設計及び工事の方法

(制御棒案内管の製作)

申請内容対比表

日本原子力研究開発機構 原子力科学研究所

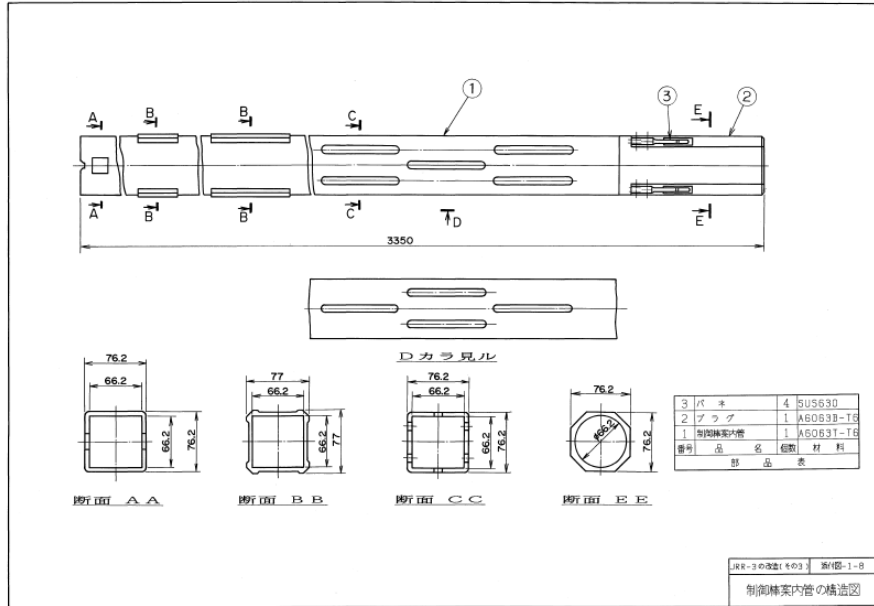
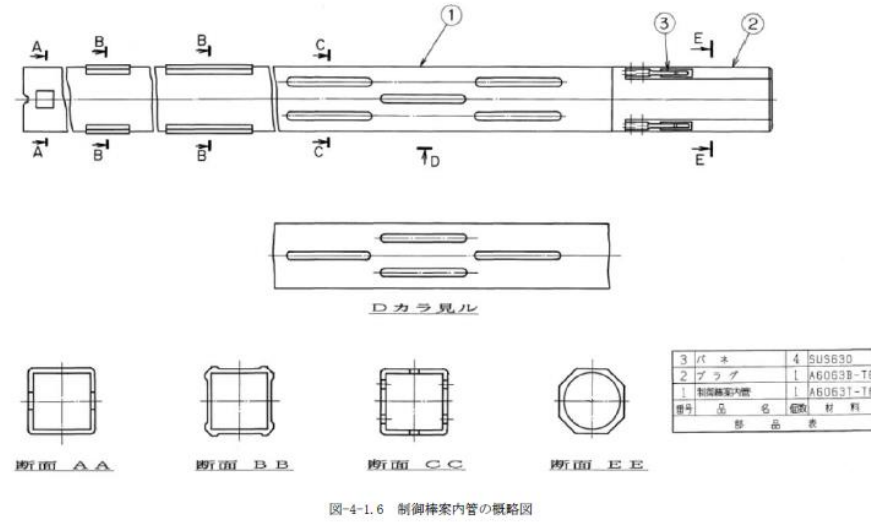
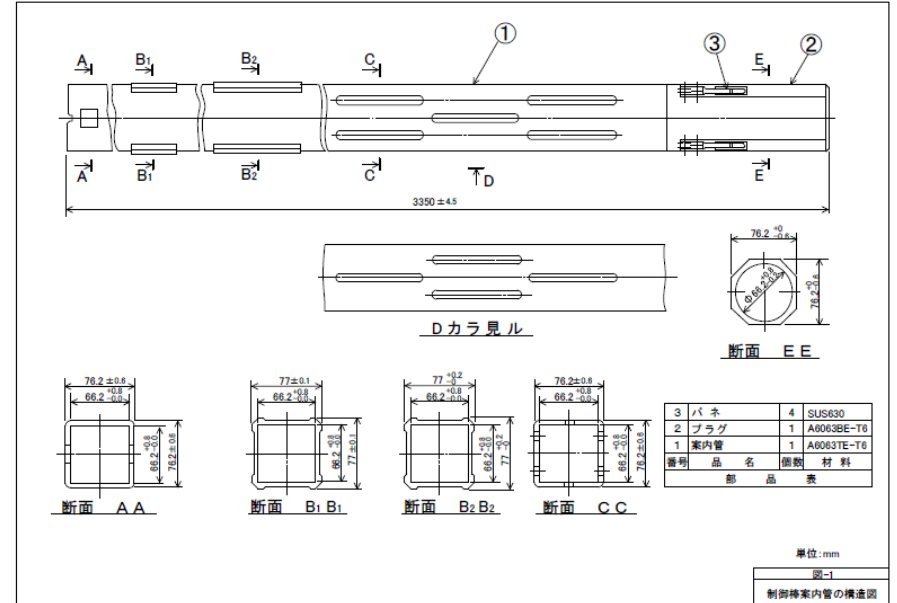
<p>H2 改造時設工認 (その3)</p> <p>申請：昭和61年5月16付け61原研19第12号 補正：昭和61年8月7日付け61原研19第17号 認可：昭和61年8月20日付け61安(原規)第78号</p>	<p>設工認 (その11)</p> <p>申請：令和元年8月8日付け令01原機(科研)008 補正：令和2年5月8日付け令02原機(科研)001 令和2年8月21日付け令02原機(科研)008 認可：令和2年10月28日付け原規規発第2010286号</p>	<p>設工認 (制御棒案内管の製作)</p> <p>申請：平成23年8月19日付け23原機(科研)020 補正：令和2年2月6日付け令01原機(科研)032 令和3年2月26日付け令02原機(科研)025</p>	<p>備考</p>																																																																
<p>設計条件</p> <table border="1" data-bbox="142 430 845 835"> <thead> <tr> <th>名称</th> <th>制御棒案内管</th> <th>ベースプレート</th> <th>反射体押え</th> </tr> </thead> <tbody> <tr> <td>機器種別</td> <td colspan="3">* 第3種支持構造物</td> </tr> <tr> <td>耐震クラス</td> <td colspan="3">As</td> </tr> <tr> <td>流体の種類</td> <td colspan="3">軽水</td> </tr> <tr> <td>最高使用温度</td> <td colspan="3">100℃</td> </tr> </tbody> </table> <p>* 「通商産業省告示第501号」を準用</p>	名称	制御棒案内管	ベースプレート	反射体押え	機器種別	* 第3種支持構造物			耐震クラス	As			流体の種類	軽水			最高使用温度	100℃			<p>設計条件</p> <table border="1" data-bbox="1015 401 1774 753"> <thead> <tr> <th>名称</th> <th>制御棒案内管</th> <th>ベースプレート</th> <th>反射体押え</th> </tr> </thead> <tbody> <tr> <td>機器種別</td> <td colspan="3">炉心支持構造物</td> </tr> <tr> <td>耐震クラス</td> <td colspan="3">S</td> </tr> <tr> <td>流体の種類</td> <td colspan="3">軽水</td> </tr> <tr> <td>最高使用温度</td> <td colspan="3">100℃</td> </tr> <tr> <td>概略図</td> <td colspan="3">添付書類4 添付図表に示す</td> </tr> <tr> <td>備考</td> <td colspan="3">注1</td> </tr> </tbody> </table> <p>注1：耐震下位クラスの設備機器（上部遮蔽体、冠水維持設備以外の1次冷却系設備（原子炉プール内配管）、冷中性子源装置のうちクライオスタット）による当該機器への上位波及影響については、当該機器に対して上位波及影響を及ぼすおそれのある機器がSクラス相当の地震力で耐震評価をしても十分な裕度を有することをもって担保する。なお、上部遮蔽体、冠水維持設備以外の1次冷却系設備（原子炉プール内配管）、冷中性子源装置のうちクライオスタットの耐震評価については「JRR-3の変更に係る設計及び工事の計画の認可申請書（その13）」にて申請する。</p> <p>【添付書類3-4-5. 制御棒案内管の耐震強度評価】</p> <p>設計降伏点及び設計引張強さ</p> <p>本計算書で使用する材料の最高使用温度における設計降伏点及び設計引張強さを以下に示す。</p> <table border="1" data-bbox="1101 1430 1688 1568"> <thead> <tr> <th>材質名</th> <th>設計降伏点 S_y(N/mm²)</th> <th>設計引張強さ S_u(N/mm²)</th> </tr> </thead> <tbody> <tr> <td>A6063T-T6</td> <td>154</td> <td>164</td> </tr> </tbody> </table>	名称	制御棒案内管	ベースプレート	反射体押え	機器種別	炉心支持構造物			耐震クラス	S			流体の種類	軽水			最高使用温度	100℃			概略図	添付書類4 添付図表に示す			備考	注1			材質名	設計降伏点 S _y (N/mm ²)	設計引張強さ S _u (N/mm ²)	A6063T-T6	154	164	<p>設計条件</p> <table border="1" data-bbox="1932 411 2644 642"> <thead> <tr> <th>名称</th> <th>制御棒案内管</th> </tr> </thead> <tbody> <tr> <td>機器種別</td> <td>炉心支持構造物</td> </tr> <tr> <td>耐震条件</td> <td>S</td> </tr> <tr> <td>流体の種類</td> <td>軽水</td> </tr> <tr> <td>最高使用温度</td> <td>100℃</td> </tr> </tbody> </table>	名称	制御棒案内管	機器種別	炉心支持構造物	耐震条件	S	流体の種類	軽水	最高使用温度	100℃	<p>下線部はR3.2月末の補正内容</p>

名称	制御棒案内管	ベースプレート	反射体押え																																																																
機器種別	* 第3種支持構造物																																																																		
耐震クラス	As																																																																		
流体の種類	軽水																																																																		
最高使用温度	100℃																																																																		
名称	制御棒案内管	ベースプレート	反射体押え																																																																
機器種別	炉心支持構造物																																																																		
耐震クラス	S																																																																		
流体の種類	軽水																																																																		
最高使用温度	100℃																																																																		
概略図	添付書類4 添付図表に示す																																																																		
備考	注1

材質名	設計降伏点 S _y (N/mm ²)	設計引張強さ S _u (N/mm ²)																																																																	
A6063T-T6	154	164																																																																	
名称	制御棒案内管																																																																		
機器種別	炉心支持構造物																																																																		
耐震条件	S																																																																		
流体の種類	軽水																																																																		
最高使用温度	100℃																																																																		
<p>設計仕様</p> <table border="1" data-bbox="121 1295 872 1816"> <thead> <tr> <th colspan="2">名称</th> <th>制御棒案内管</th> </tr> </thead> <tbody> <tr> <td colspan="2">形式</td> <td>角管形</td> </tr> <tr> <td rowspan="4">主要寸法</td> <td>外寸法 (mm)</td> <td>77 × 77</td> </tr> <tr> <td>内寸法 (mm)</td> <td>66.2 × 66.2</td> </tr> <tr> <td>厚さ (mm)</td> <td>5</td> </tr> <tr> <td>長さ (mm)</td> <td>3350</td> </tr> <tr> <td colspan="2">主要材料</td> <td>A6063T-T6</td> </tr> <tr> <td colspan="2">個数</td> <td>8 (予備2個を含む)</td> </tr> </tbody> </table> <p>制御棒案内管の構造を添付図-1-8に示す。</p>	名称		制御棒案内管	形式		角管形	主要寸法	外寸法 (mm)	77 × 77	内寸法 (mm)	66.2 × 66.2	厚さ (mm)	5	長さ (mm)	3350	主要材料		A6063T-T6	個数		8 (予備2個を含む)	<p>設計仕様</p> <table border="1" data-bbox="1881 1270 2694 1824"> <thead> <tr> <th colspan="2">名称</th> <th>制御棒案内管</th> </tr> </thead> <tbody> <tr> <td colspan="2">形式</td> <td>角管形</td> </tr> <tr> <td rowspan="4">主要寸法</td> <td>外寸法 (mm)</td> <td>77 × 77</td> </tr> <tr> <td>内寸法 (mm)</td> <td>66.2 × 66.2</td> </tr> <tr> <td>厚さ (mm)</td> <td>5</td> </tr> <tr> <td>長さ (mm)</td> <td>3350</td> </tr> <tr> <td rowspan="3">主要材料</td> <td>プラグ</td> <td>A6063BE-T6 (JIS H 4040) *</td> </tr> <tr> <td>案内管</td> <td>A6063S-T6 (JIS H 4100) *</td> </tr> <tr> <td>バネ</td> <td>SUS630 (JIS G 4303)</td> </tr> <tr> <td colspan="2">個数</td> <td>4</td> </tr> <tr> <td colspan="2">図</td> <td>図-1</td> </tr> <tr> <td colspan="2">表</td> <td>表-1</td> </tr> </tbody> </table> <p>* 「試験研究用原子炉施設に関する構造等の技術基準」を満足するもの。</p>	名称		制御棒案内管	形式		角管形	主要寸法	外寸法 (mm)	77 × 77	内寸法 (mm)	66.2 × 66.2	厚さ (mm)	5	長さ (mm)	3350	主要材料	プラグ	A6063BE-T6 (JIS H 4040) *	案内管	A6063S-T6 (JIS H 4100) *	バネ	SUS630 (JIS G 4303)	個数		4	図		図-1	表		表-1

- 添付書類 2. 制御棒案内管の耐熱及び耐放射線強度について (耐熱及び耐放射線強度の計算書はH2改造時設工認(その3)から変更はない)
- 添付書類 1. 制御棒案内管の耐震性に関する説明書 (制御棒案内管の耐震性に関する計算書は設工認(その11)から変更はない)
